Objet : **ACTION CORRECTIVE DE SÉCURITÉ – RAPPEL URGENT DE DISPOSITIF MÉDICAL (CORRECTION)**

Produit concerné : ROSA 2.5.8 – La liste des unités concernées est disponible en Appendix 1.

ROSA 2.5.8

Bras de soutien

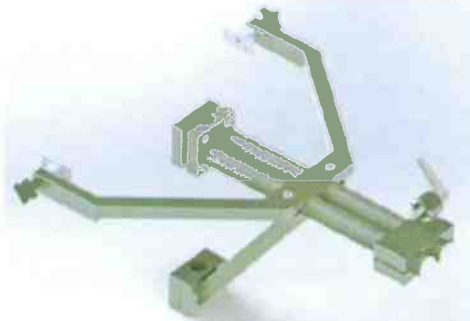
La possibilité d'une usure précoce du bras articulé a été identifiée, pouvant entraîner une instabilité du bras articulé au cours de l'intervention chirurgicale, susceptible de provoquer un mouvement non détecté de la tête du patient.

Dans le pire des scénarios, l'usure entraîne un verrouillage insuffisant du bras articulé et un mouvement anatomique non détecté du patient. Si cette situation se produit et n'est pas détectée par l'utilisateur, elle peut finalement entraîner une défaillance permanente ou nécessiter une intervention médicale supplémentaire. MEDTECH a évalué le degré du risque de blessure grave lié à ce problème comme élevé.

- Cesser d'utiliser le bras articulé dans toutes les procédures chirurgicales

MEDTECH a conçu un bras de soutien qu'il est recommandé d'utiliser dans toutes les procédures utilisant le dispositif ROSA 2.5.8. Tous les bras articulés seront retirés des dispositifs ROSA et seront remplacés par ceux équipés du bras de soutien. Un représentant commercial de MEDTECH vous contactera pour planifier le remplacement du bras articulé par un autre équipé du bras de soutien.
